SWAG 40 93 3044

pasujący do:
Opel 2.0 l Turbo oraz silniki benzynowe 2.2 l

Napinacz łańcucha

Zdj. 1: Stary

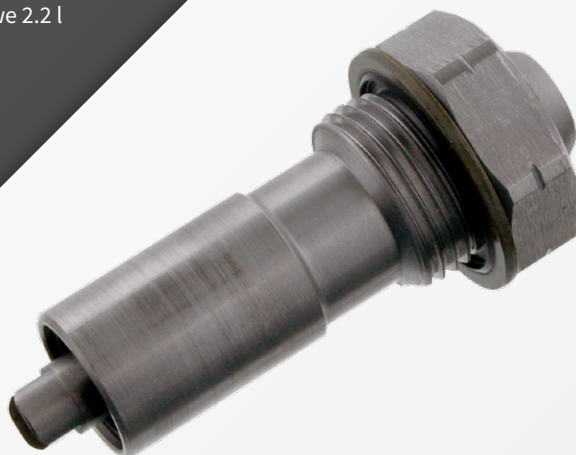
Zablokowanie hydraulicznego napinacza łańcucha. Pierwotna wersja (nr por. 0636 549) napinacza łańcucha posiadała zielony pierścień uszczelniający o przekroju okrągłym oraz pokrytą gumą podkładkę pod śrubę (patrz zdjęcie 1). Producent pojazdów montował niniejszą wersję w wyżej wymienionych silnikach. Od modeli z roku 2009 stosuje się zmodyfikowany napinacz łańcucha rozrządu.

Firma SWAG zaleca wyłącznie stosowanie nowego napinacza łańcucha SWAG 40 93 3044 (nr por. 4807 839). Jest on wyposażony w pokrytą gumą uszczelkę metalową znajdującą się pod główką (patrz zdjęcie 2). Dzięki temu zapewnia się niezawodne prowadzenie łańcucha rozrządu.

Napinacz łańcucha powinien osiągnąć pozycję roboczą dopiero po nałożeniu łańcucha. Uniemożliwi to przeskakiwanie łańcucha rozrządu podczas pracy silnika. Szczegółowe informacje prosimy zaczerpnąć z załączonego Info.
